## DODATEČNÉ INFORMACE K ZADÁVACÍM PODMÍNKÁM č.13 VYSVĚTLENÍ, DOPLNĚNÍ ČI ZMĚNA ZADÁVACÍ DOKUMENTACE

## „REKONSTRUKCE DOMŮ ČP. 33-35 V KARVINĚ“

### Dotazy zájemce č. 1 včetně vyjádření zadavatele:

Obrázek č. 1 – referenční výrobek ocelového silničního zábradlí

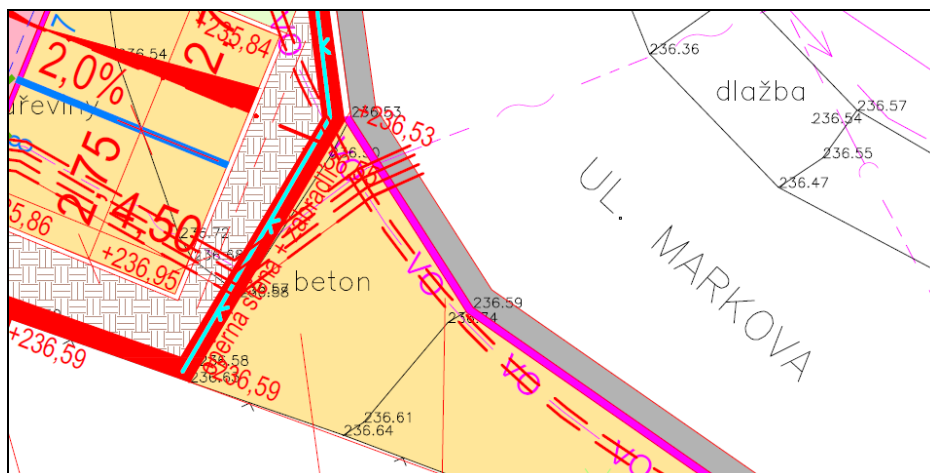
1.) Příloha DI10 č. 1 - výkaz výměr N20-051-4\_exp3\_VR4 - REKONSTRUKCE DOMU ČP. 33-35 V KARVINĚ [zadání], list IO 02\_33 - Zpevněné plochy, položka:

Žádáme zadavatele o poskytnutí referenčního ocelového silničního zábradlí.

### VYJÁDŘENÍ ZADAVATELE:
